Impianto Idroelettrico di Generazione e Pompaggio Conversione a Pompaggio Comune di Ovodda (NU)

Nuovo layout di progetto (spostamento di 20 m
 dell'ubicazione pozzo turbina)

Valutazione preliminare Art.6 co. 9/9-bis
 Lista di controllo

**Nuovo layout di progetto (spostamento di 20 m
dell'ubicazione pozzo turbina)**

Figura 5a Pianta centrale di Cucchinadorza: stato di progetto

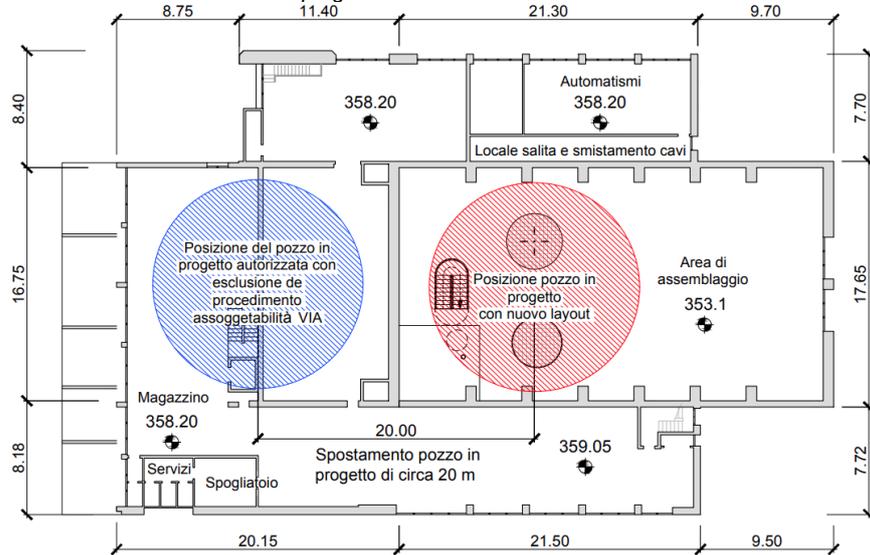
- Spostamento del pozzo macchina reversibile di circa 20 m, da sotto la palazzina uffici a sotto la sala macchine;
- Conseguente allungamento di circa 20 m del canale di scarico sotto le fondazioni dell'edificio di centrale;
- Conseguente accorciamento della condotta forzata di circa 20 m.

Nelle figure successive si evidenzia il layout finale della centrale di generazione e pompaggio di Cucchinadorza con il pozzo al di sotto della sala macchine della centrale esistente. La posizione proposta nella configurazione progettuale precedente (già esclusa da VIA) è indicata in colore blu mentre la nuova posizione del pozzo è indicata in rosso.
